Gutachtliche Stellungnahme

Nr. 155 36645 zu Systemprüfbericht 101 22491/2 und 101 19908

Bezeichnung des Systems **TOPLINE, SOFTLINE, SWINGLINE, PERFECTLINE
Bautiefe 70 mm, Anschlagdichtung**

Gegenstand **Übertragung der Ergebnisse aus den Systemprüfungen
TOPLINE 70 AD und SOFTLINE 58 AD auf die
Profilgeometrien PERFECTLINE 70 AD**

Tabelle 1 Gegenüberstellung geprüfte Ausführung – gutachtlich übertragene Ausführung

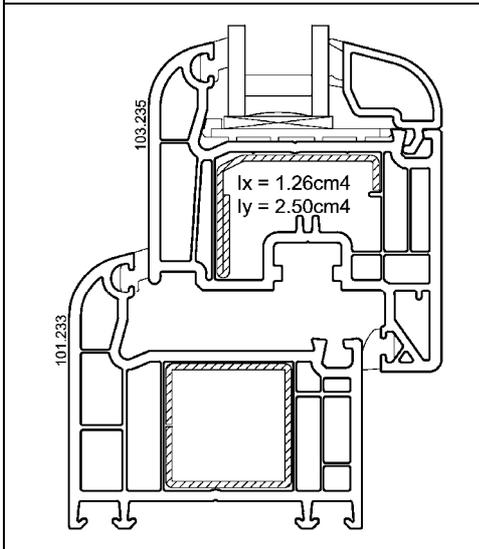
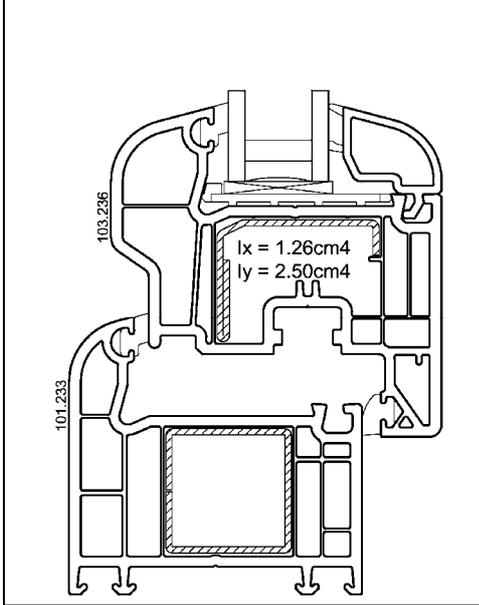
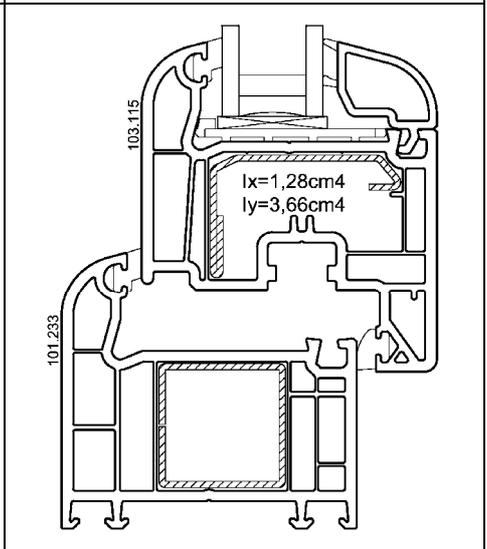
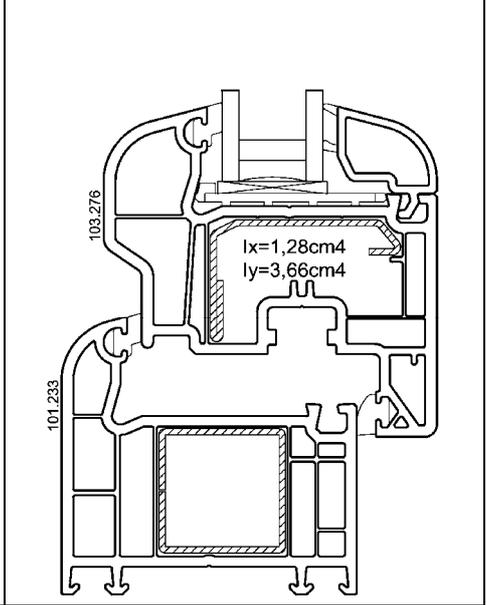
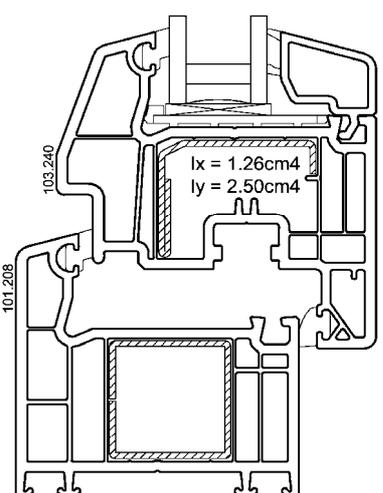
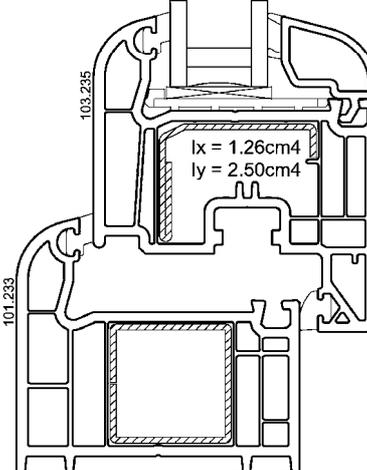
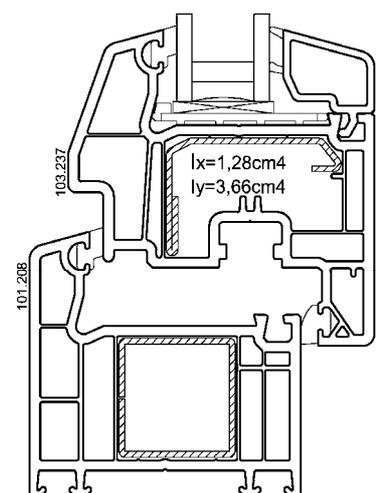
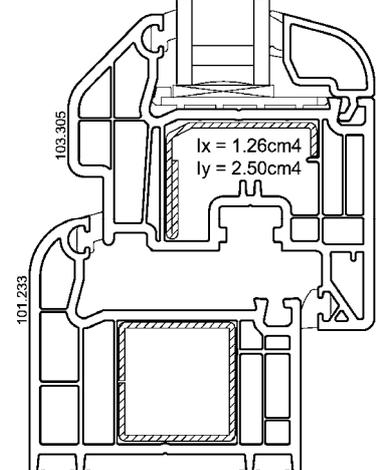
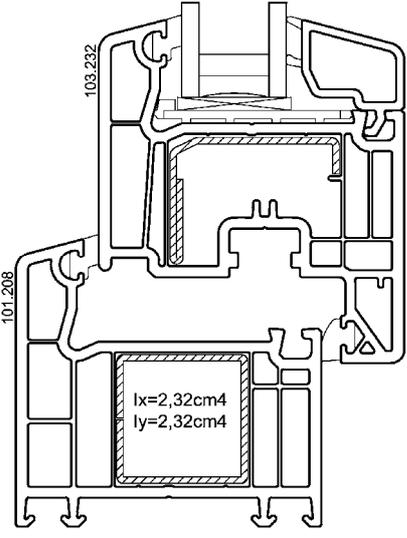
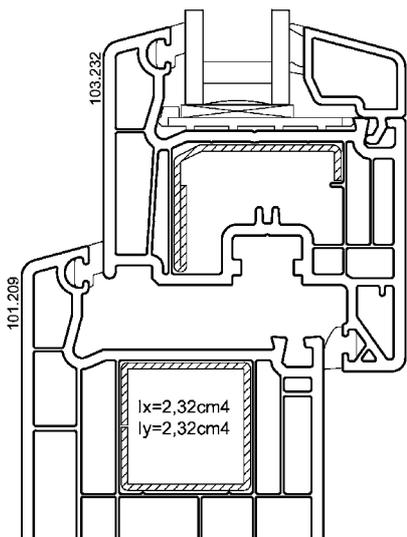
Abweichung	Außenkonturen, Dimensionierung der Flügelrahmen- und Verstärkungsprofile	
Beurteilung	<p>Die entscheidenden Konstruktionsmerkmale sind identisch, insbesondere sind dies die Ausführungen der Dichtungen, der Verglasung und der Entwässerung.</p> <p>Der wesentliche Unterschied liegt in den Außengeometrien und der zum Teil größeren Dimensionierung der Armierungsstähle.</p> <p>Systemzeichnungen liegen dem ift Rosenheim vor.</p>

Aufgrund der gutachtlichen Überprüfungen und der Prüfergebnisse laut der Systemprüfberichte 101 26592 vom 26. Januar 2004 und 101 19908 vom 21. Januar 1999, den Einzelprüfberichten 103 30026 vom 15. März 2007 und 106 19908 vom 17. Juli 2008 und unter Berücksichtigung der Gutachtlichen Stellungnahmen 155 26592 R1 vom 23. Juni 2008 sowie 155 19908 vom 07. April 2004 führen die unter Punkt 3 beschriebenen Änderungen zu keiner Verschlechterung der in den Prüfberichten bestätigten Eigenschaften der Probekörper.
